监理工程师通知回复单

工程名称：新沂市 35 万千瓦（一期 25 万千瓦）户用分布式光伏发电项目

编号：SDSH-XY-TDHFD-010

整改照片 1

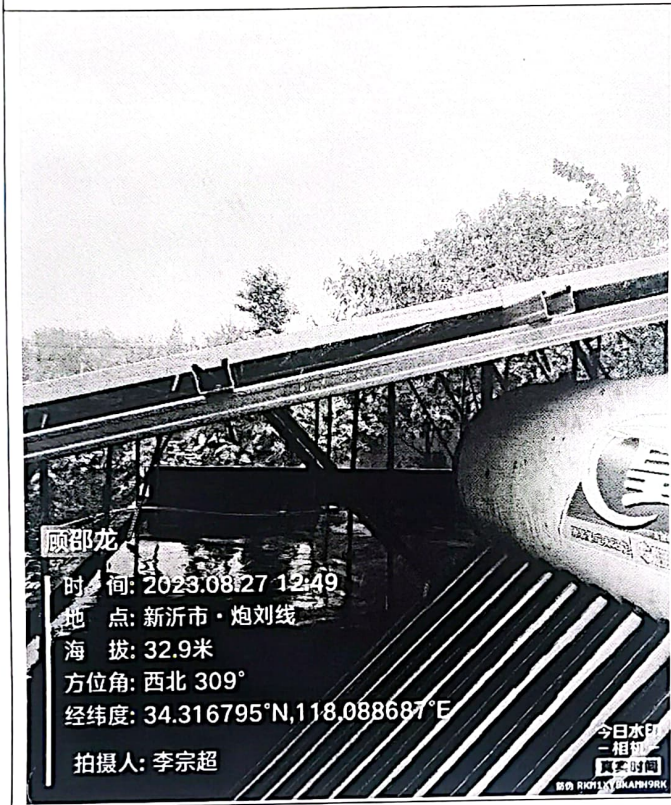
详细内容：农户顾绍龙组件接地片未安装；线条未绑扎；支架未做防锈。

我方接到编号为 ZHJL-XY-TZD-AZ-010 的监理工程师通知后，已按要求完成了 农户顾绍龙组件接地片未安装；线条未绑扎；支架未做防锈等整改工作，请予以复查。
